<b>Vorlage</b>  Federführende Dienststelle: FB 61 - Fachbereich Stadtentwicklung, -planung und Mobilitätsinfrastruktur Beteiligte Dienststelle/n:	<b>Vorlage-Nr:</b> FB 61/0231/WP18  <b>Status:</b> öffentlich  <b>Datum:</b> 31.08.2021 <b>Verfasser/in:</b> Dez. III / FB 61/201									
<b>Bebauungsplan Nr. 1000 N - Erweiterung Uniklinik hier:</b> <ul style="list-style-type: none"> <li>- Bericht über das Ergebnis der Beteiligung der Öffentlichkeit gemäß § 3 (2) BauGB sowie über das Ergebnis der erneuten Beteiligung gemäß § 4a (3) BauGB</li> <li>- Bericht über das Ergebnis der Beteiligung der Behörden gemäß § 4 (2) BauGB sowie über das Ergebnis der erneuten Beteiligung gemäß § 4a (3) BauGB</li> <li>- Änderung des Bebauungsplanes gemäß § 4a (3) BauGB</li> <li>- Empfehlung zum Satzungsbeschluss gem. § 10 Abs. 1 BauGB</li> </ul>										
<b>Ziele:</b>										
<b>Beratungsfolge:</b>

**hier: Bericht über das Ergebnis der öffentlichen Auslegung sowie der erneuten eingeschränkten Beteiligung, Änderung des Bebauungsplanes sowie Empfehlung zum Satzungsbeschluss**

# Bebauungsplan Nr. 1000 N - Erweiterung Uniklinik -

Abbildung 3: Schnitt (Ausschnitt) mit Lüftungsbauwerk  
Quelle: ARGE HENN + C.F. Möller Architects

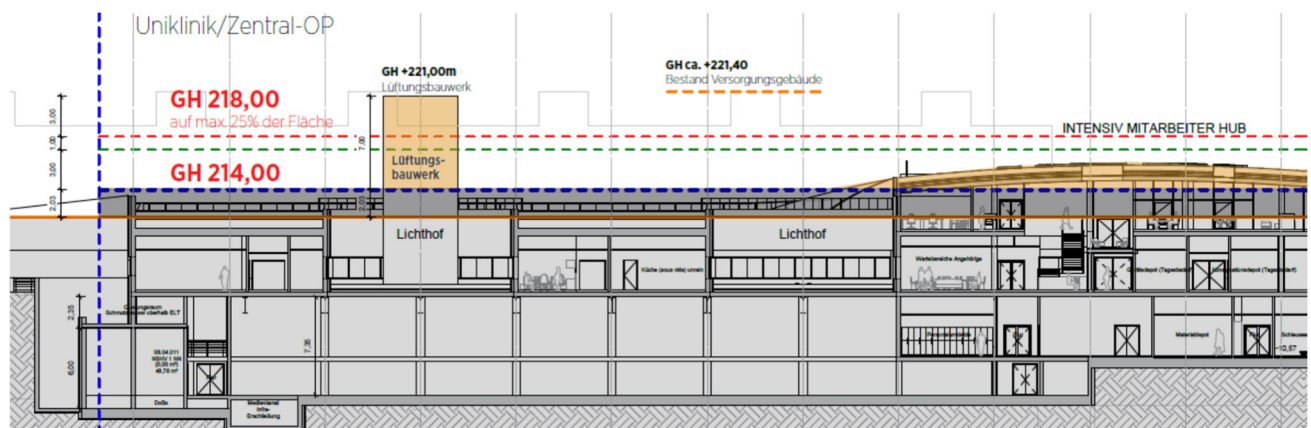
Im SO 1 wird das Dach des neuen Zentral-OP durch Erdreich profiliert, zulässig ist eine maximale Aufbauhöhe von 4,0 m über der festgesetzten maximalen Gebäudehöhen (GH) von 214,00 m ü. NHN. Im SO 1 darf die im Bebauungsplan festgesetzte maximale Gebäudehöhe (GH) von 214,00 m ü. NHN auf bis zu 25 % der Gebäudefläche durch das Gebäude selbst um bis zu 4,0 m überschritten werden. Im SO 1 darf die im Bebauungsplan festgesetzte maximale Gebäudehöhe (GH) von 214,00 m ü. NHN durch Be- und Entlüftungsbauwerke um bis zu 7,0 m auf einer Grundfläche von je maximal 20 m<sup>2</sup> je Lüftungsbauwerk überschritten werden. Mit der zulässigen Überschreitung wird der Uniklinik Aachen ein gewisser Spielraum für die technische Realisierung des Gebäudes eingeräumt, ohne dabei die Belange des Denkmalschutzes erheblich zu beeinträchtigen. Die Überschreitung für Be- und Entlüftungsbauwerke um bis zu 7,0 m wird zugelassen, um eine geregelte Zu- und Abluftzirkulation des unterirdischen Zentral-OPs zu gewährleisten. Mit der zugelassenen Überschreitung für Zu- und Abluftbauwerke wird davon ausgegangen, dass auch künftige Anforderungen an Be- und Entlüftungsbauwerke im Rahmen des Bebauungsplanes Nr. 1000 N - Erweiterung Uniklinik - eingehalten werden können.

### SO 2

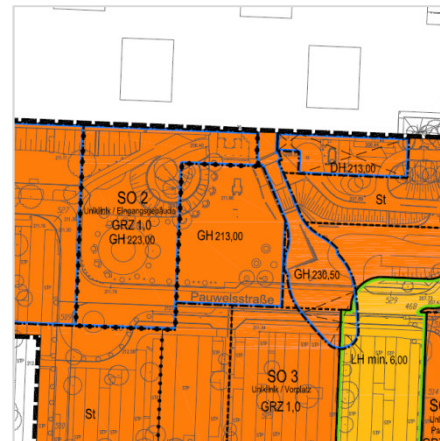
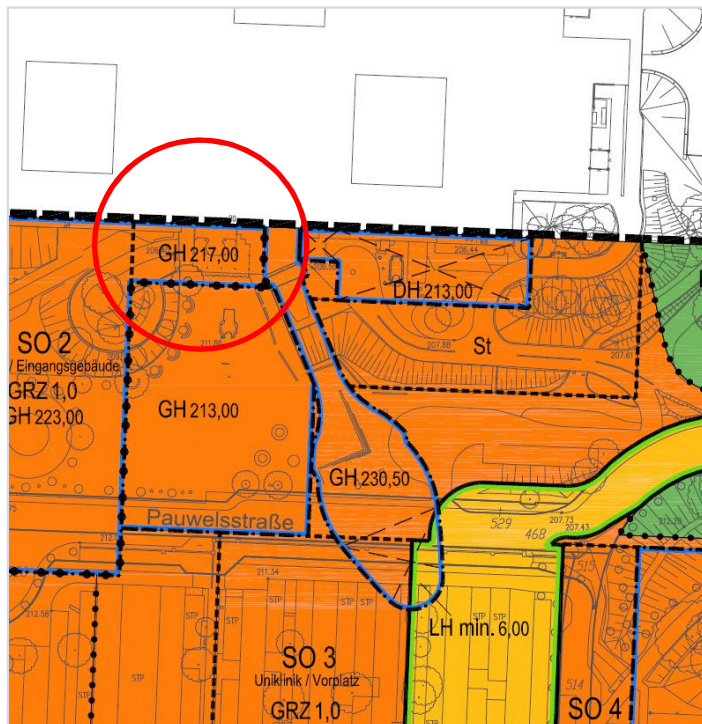
- Im Rechtsplan wurde die Höhenfestsetzung im Bereich der Patientengärten (SO 1) auf 210,00 m ü. NHN reduziert.
- Im Rechtsplan wurde die Höhenfestsetzung im Bereich neben dem Eingangsgebäude auf 217,00 m ü. NHN reduziert.
- In die schriftlichen Festsetzungen wurde ein Hinweis zum Thema Denkmalschutz aufgenommen.

- Reduzierung der Höhenfestsetzung im Bereich der Patientengärten (SO 1) auf 210,00 m ü. NHN,
- Reduzierung der Höhenfestsetzung im Bereich neben dem Eingangsgebäude (SO 2) auf 217,00 m ü. NHN,
- Überschreitung der im SO 1 festgesetzten maximalen Gebäudehöhe von 214,00 m ü. NHN durch Be- und Entlüftungsbauwerke um bis zu 7,0 m auf einer Grundfläche von je maximal 20 m<sup>2</sup> je Lüftungsbauwerk.

# Längsschnitt

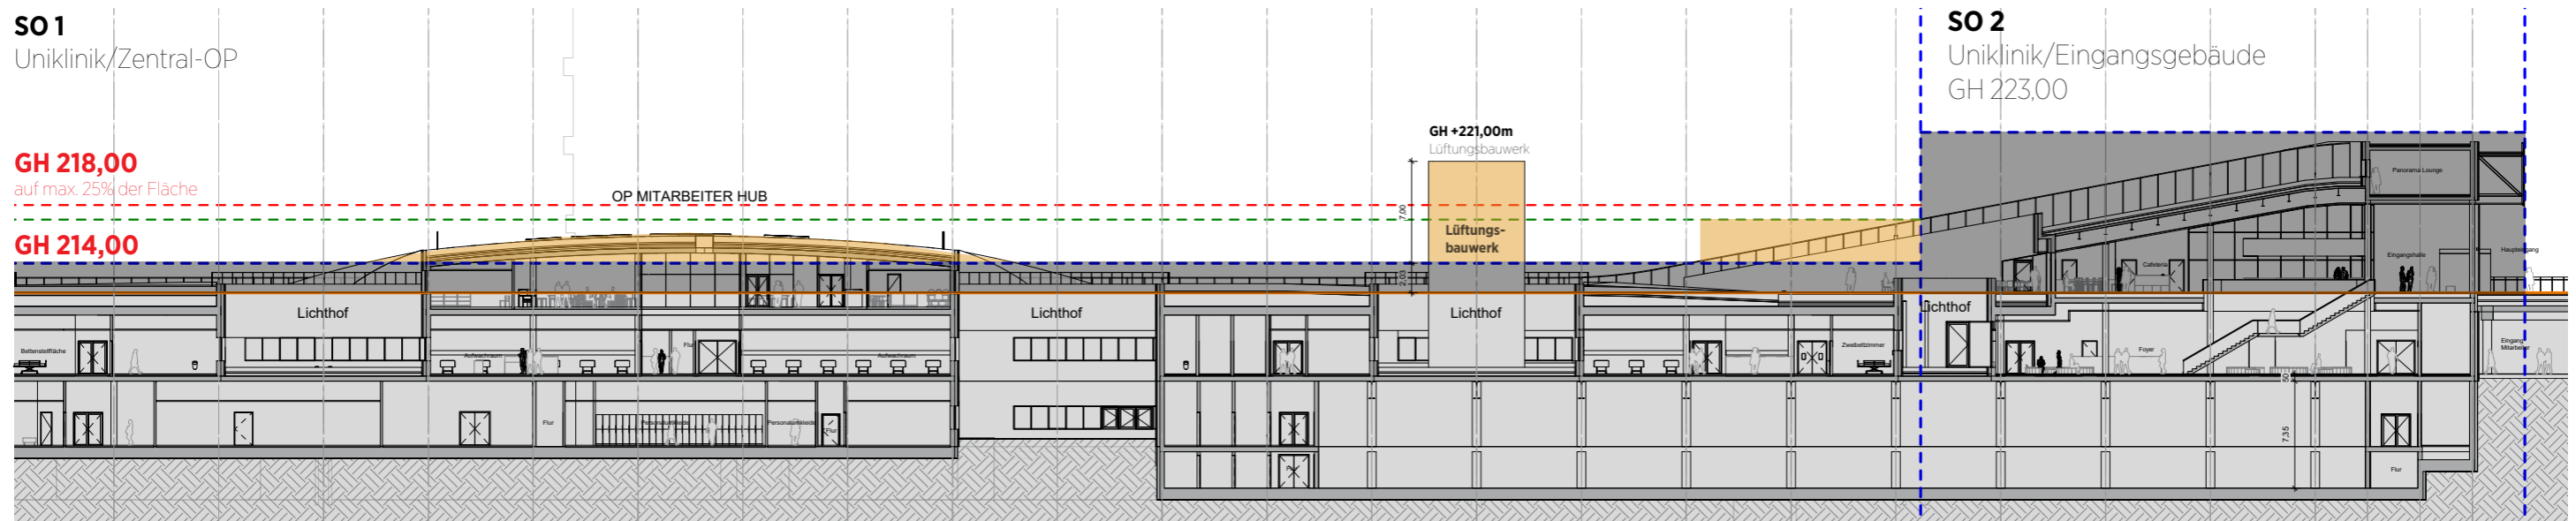
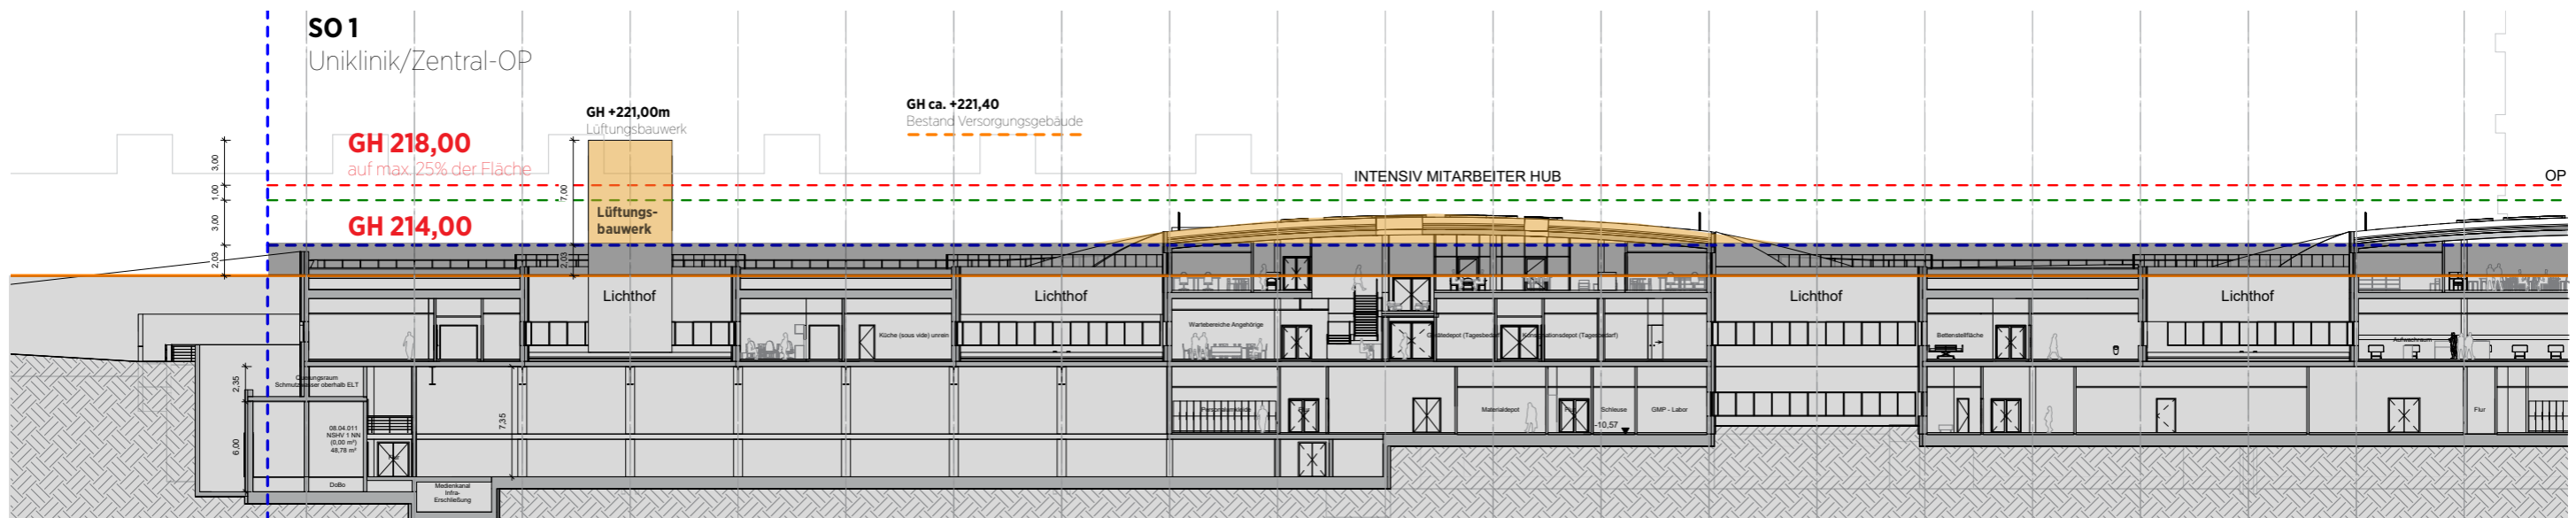
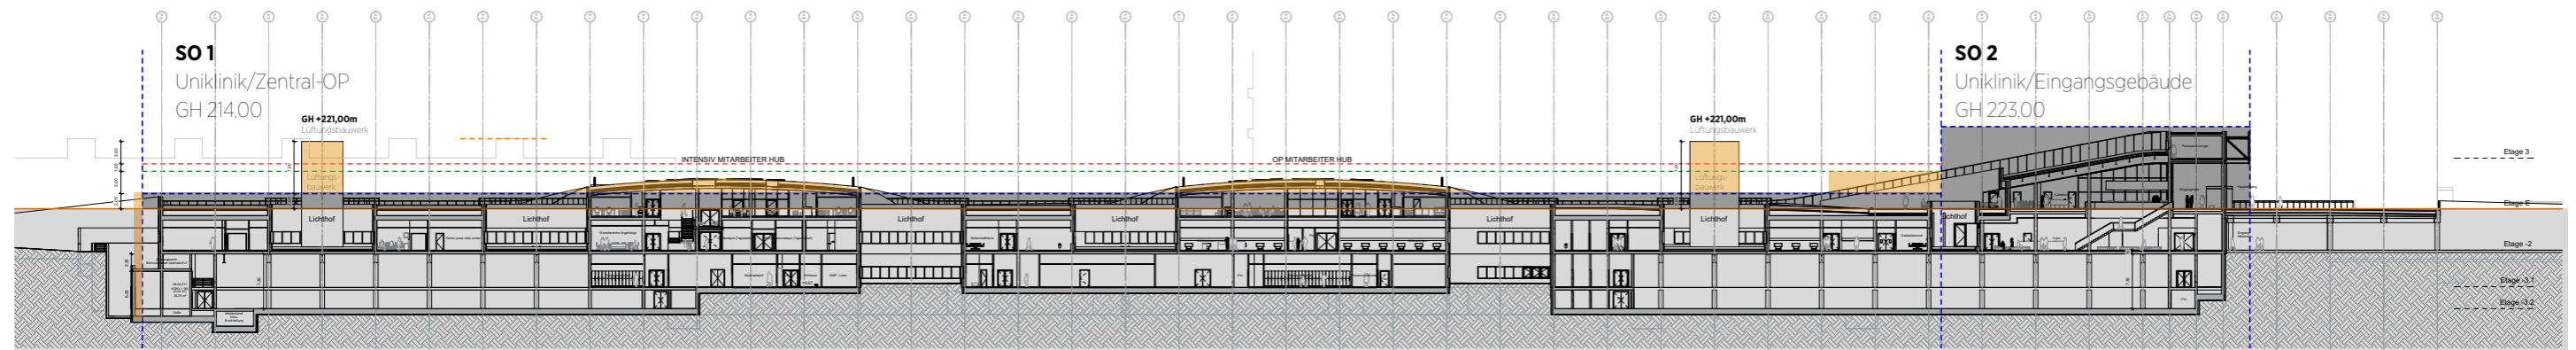
Weiterhin wurde in den schriftlichen Festsetzungen die Höhenüberschreitung für technische Aufbauten geändert. Die punktuelle und in der Fläche begrenzte Erhöhung (bis 7,0 m) ist aufgrund der komplexen Lüftungsplanung der unterirdischen OP-Säle notwendig. Aus Sicht der Verwaltung ist dies vertretbar, da sich die Überschreitung auf eine Grundfläche von je maximal 20 m<sup>2</sup> je Lüftungsbauwerk beschränkt. Zur Erläuterung sind als Anlage Schnitte und eine 3D Darstellung beigefügt (siehe Anlagen 10 und 11).
